工事概要

信頼性向上の観点から、廃液蒸発装置で処理した濃縮液による応力腐食割れを防止するため、廃液蒸発装置を浸漬式から、濃縮液に含まれる塩素分が濃縮されにくい強制循環式に変更するとともに、濃縮液と接液する箇所の材料をより耐食性に優れた材料(ステンレス鋼SUS304からSUS316L)に変更する。

装置の変更概要図

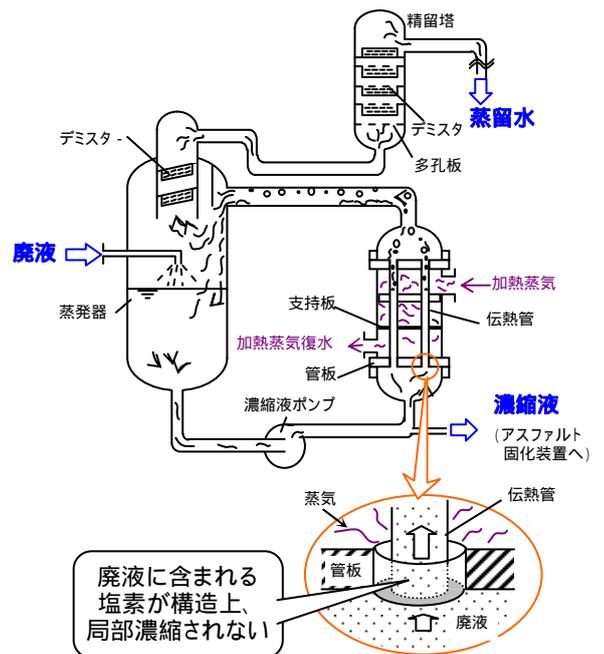
管板 - 伝熱管の隙間にて処理液に含まれる塩素が局部濃縮されやすいため、応力腐食割れの懸念がある

廃液に含まれる塩素が構造上、局部濃縮されない
